Abwägung zur 2. Änderung des Bebauungsplanes Nr. 21 im Ortsteil Stessen „Bereich Stessen-Süd, Kreuzstraße“
 hier: Beteiligung nach § 3 Abs. 1 BauGB (frühzeitige Öffentlichkeitsbeteiligung)

Anlage zum Brief „Beil./Herpins, Öffentlichkeitsbeteiligung Bebauungsplan Nr.211“ vom 17.10.2017

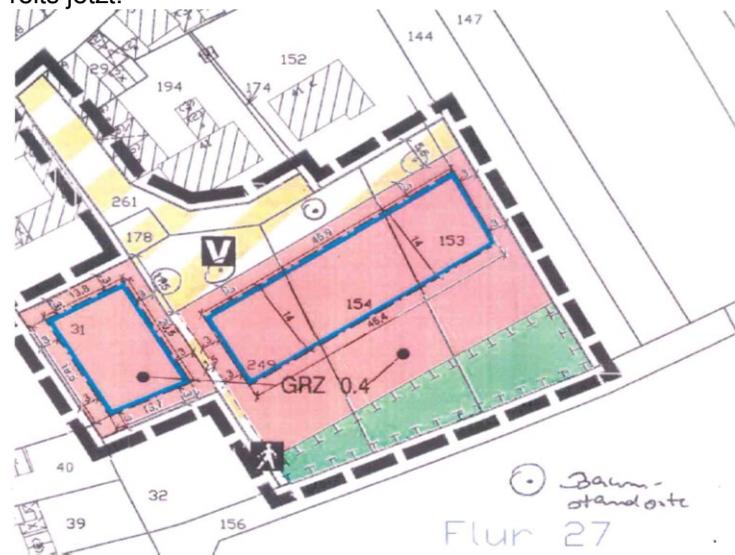
- Aufwertung der festgesetzten öffentlichen Straßenverkehrsfläche durch Berücksichtigung von Straßenbäumen (siehe hierzu beigefügte Markierungen im Bebauungsplanentwurf)
- Anwendung des Angemessenheitsgrundsatzes: die im Planentwurf für das Flurstück 153 festgesetzte Straßenverkehrsfläche soll nur in einer Tiefe von rd. 3,00m und die übrige Straßenverkehrsfläche angrenzend an das Nachbarflurstück 144 erst nach etwaiger Baulandausweisung des Blockinnenbereiches „Kreuzstraße/Bachstraße“ entsprechend ausgebaut werden, um somit mit versiegelten Flächen sparsam umgehen zu können. Sobald die Weiterführung dieser Straßenverkehrsfläche von Seiten der Gemeinde Jüchen erforderlich wird, bieten die Parteien die notwendigen Flächen der Gemeinde Jüchen zum Kauf an. Dies könnte der Gemeinde Jüchen z.B. mit einer Auflassungsvormerkung gesichert werden.

Die im Bebauungsplan vorhandene Fläche zum Anpflanzen von Bäumen und Sträuchern wird als öffentliche Grünfläche festgesetzt. Der dauerhafte Erhalt von Grünfläche ist erfahrungsgemäß dann am wirksamsten, wenn die Fläche in öffentlicher Hand verbleibt.

Die vorhandene Hecke kann im Grundsatz erhalten werden. Die Hecke entspricht nach hiesiger Einschätzung den Festsetzungen des Bebauungsplans.

Die gewünschten Straßenbäume können im Rahmen der Erschließung leider nicht gewährleistet werden. Da der Straßenraum in seinem Querschnitt begrenzt ist und notwendige funktionale Anforderungen (Wendekreis, Parkplätze) erfüllen muss, ist der Platzbedarf für Baumpflanzung im vorliegenden Fall nicht ausreichend. Den Eigentümern ist es jedoch überlassen, entsprechende Anpflanzungen auf den privaten Grundstücken zu vollziehen.

Der Erschließungsansatz wird für die ausreichende Sicherstellung von öffentlichen Parkplätzen im Rahmen des Ausbaus der Erschließungsstraße unmittelbar benötigt.
